**AVIS RELATIF À LA PROTECTION
CONTRE LES EVENTUELS EFFETS NOCIFS ET NUISANCES
PROVOQUÉS PAR LES RAYONNEMENTS NON IONISANTS
GÉNÉRÉS PAR DES ANTENNES ÉMETTRICES STATIONNAIRES
Commune : BRAINE-LE-COMTE - Exploitant : TELENET GROUP
Référence exploitant : HT1700B**

Rapport n° 2371 / 2023

Adresse	Rue de France 7090 BRAINE-LE-COMTE (Braine-le-Comte)
Coordonnées Lambert belge 72	133314E 143694N
Type d'implantation	Château d'eau
Exploitant	TELENET GROUP
Réf. du site de l'exploitant	HT1700B

Figure 1 : Vue en plan des lieux de séjour et des points de contrôle

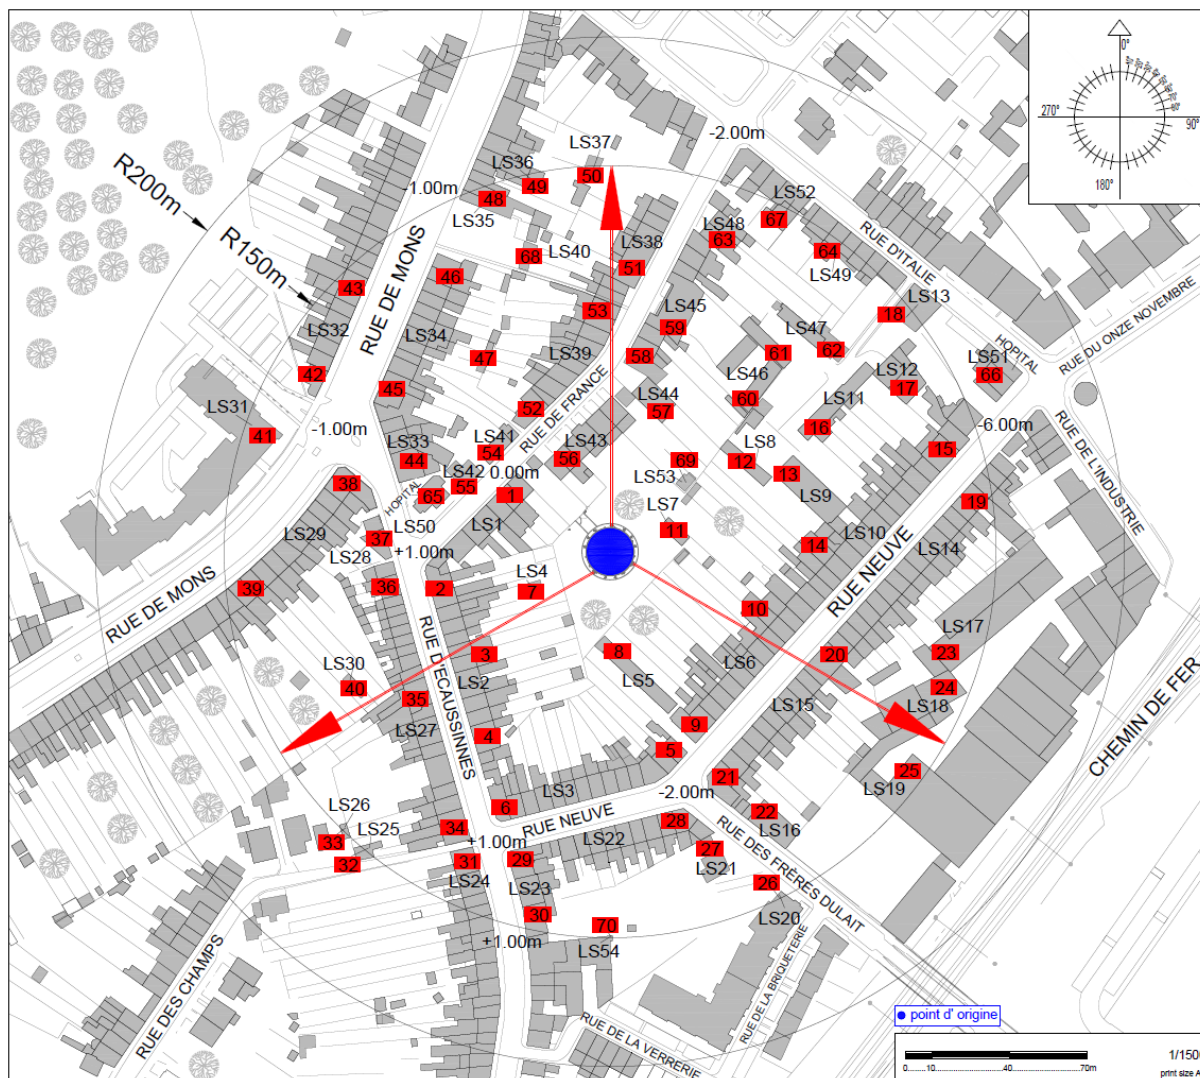
- le numéro du point de contrôle repris sur un des plans de la figure 1;
- le numéro du LS dans lequel se trouve le point de contrôle de la 1^{ère} colonne ;
- l'atténuation d'obstacle prise en compte pour le calcul de l'indice d'exposition dans le LS ;
- le résultat du calcul de l'indice d'exposition.

N° point de contrôle	LS	Atténuation (dB)	Indice d'exposition relatif à la limite par installation IE_i
25	LS19	3,0	0,498
49	LS36	3,0	0,405
48	LS35	3,0	0,350
26	LS20	3,0	0,296
50	LS37	3,0	0,291
39	LS29	3,0	0,281
33	LS26	3,0	0,251
31	LS24	3,0	0,250
32	LS25	3,0	0,227
41	LS31	3,0	0,205
34	LS27	3,0	0,192
67	LS52	3,0	0,160
63	LS48	3,0	0,158
43	LS32	3,0	0,147
70	LS54	3,0	0,142
18	LS13	3,0	0,142
64	LS49	3,0	0,141
29	LS22	3,0	0,138
46	LS34	3,0	0,120
24	LS18	3,0	0,115
42	LS32	3,0	0,094
19	LS14	3,0	0,093
66	LS51	3,0	0,093
23	LS17	3,0	0,084
30	LS23	3,0	0,083
51	LS38	3,0	0,056
6	LS3	3,0	0,051
15	LS10	3,0	0,046
35	LS27	3,0	0,044
20	LS15	3,0	0,043
59	LS45	3,0	0,042
53	LS39	3,0	0,038
4	LS2	3,0	0,038
3	LS2	3,0	0,037
2	LS2	3,0	0,036

En ce qui concerne les antennes de l'installation mentionnées dans le tableau 1, la distance maximale à laquelle la limite pourrait être atteinte, à l'extérieur, est égale à 171,5 m. S'il n'y a pas de LS à une distance inférieure, les antennes respectent forcément la limite d'immission.

Dans le cas des LS situés à l'intérieur des bâtiments, une atténuation d'obstacle est prise en compte et il en résulte que la distance maximale à laquelle la limite pourrait être atteinte se réduit à 121,4 m.

Figure 2 : Vue en plan des installations d'antennes dans un rayon de 300 mètres autour de l'installation faisant l'objet de la demande d'avis

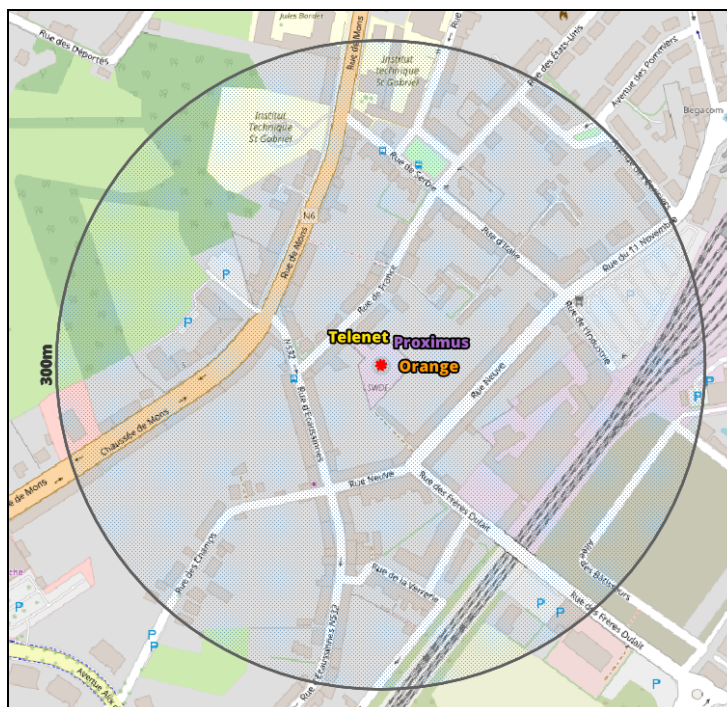
Le plan en projection verticale de la figure 2 indique la localisation des antennes actives éventuelles visées par le décret et situées dans un rayon de 300 mètres autour de l'installation référencée dans le paragraphe 2. Les données de localisation de ces antennes et les avis correspondant sont accessibles via le cadastre en ligne des antennes émettrices stationnaires⁶.

Compte tenu du nombre d'installations localisées dans la figure 2, il apparaît que l'intensité du rayonnement électromagnétique généré, dans les lieux de séjour situés à proximité de l'installation référencée dans le paragraphe 2, par l'ensemble des antennes émettrices stationnaires de l'ensemble

des exploitants du même site d'antennes émettrices stationnaires respecte la limite fixée à l'article 4, § 2 du décret.
